Dresden zu Fuß (FUSS e.V.), Postfach 280124, 01141 Dresden

Stellungnahme zur Vorplanung Kesselsdorfer Straße zwischen Reisewitzer und Rudolf-Renner-Straße (V2054/17) und den Ergebnissen der neuen Variantenuntersuchung

Heutige Situation (Bestand)

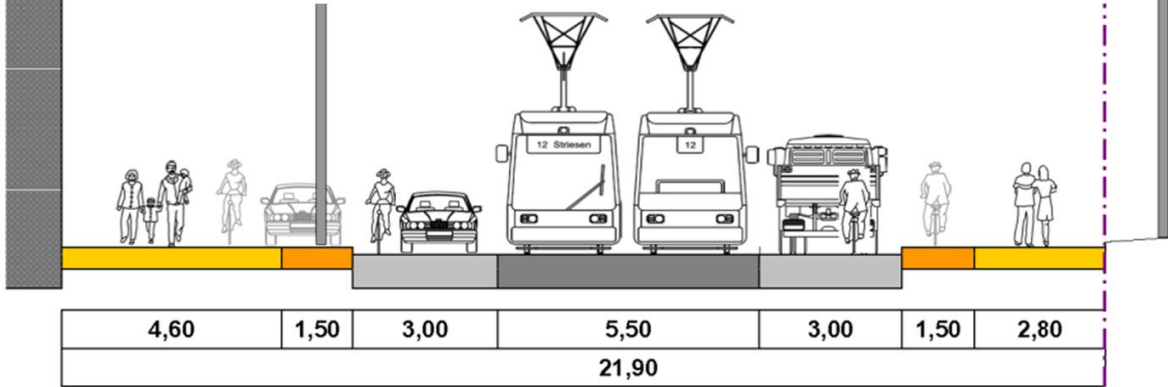
Straßenbreite: 21,90 m

Fahrbahnbreite: 14,90 m

realer Seitenraum: ca. 6 m (da u.a. Rad auf Gehweg) **(schlecht)**

Variante A (Vorzugsvariante der Stadtverwaltung)

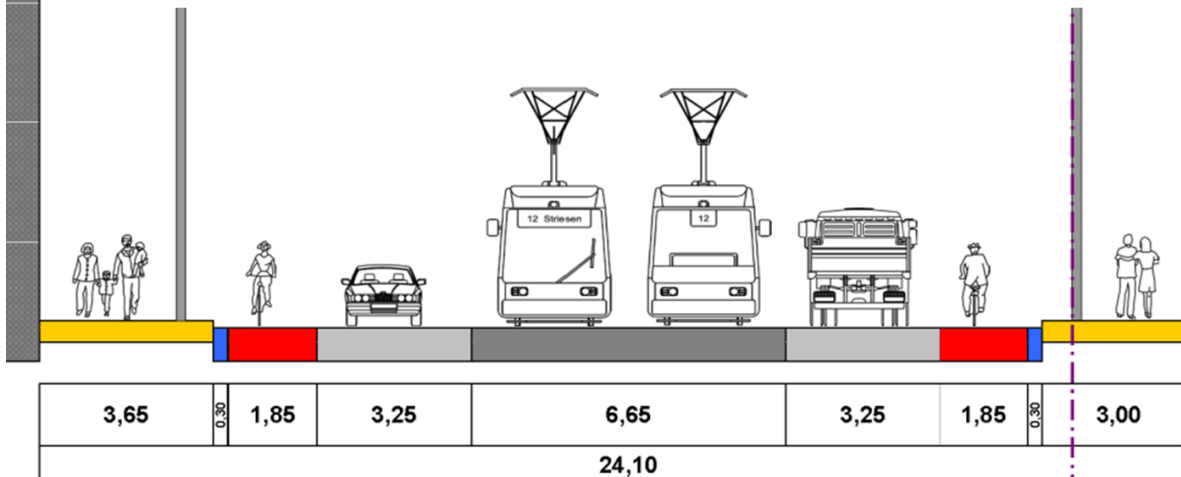
Straßenbreite: **24,10 m (verschlechtert)**

realer Seitenraum: **ca. 5 m (verschlechtert)**

Teile des Gehweges (6,65 m) durch Masten auf beiden Gehwegen genutzt
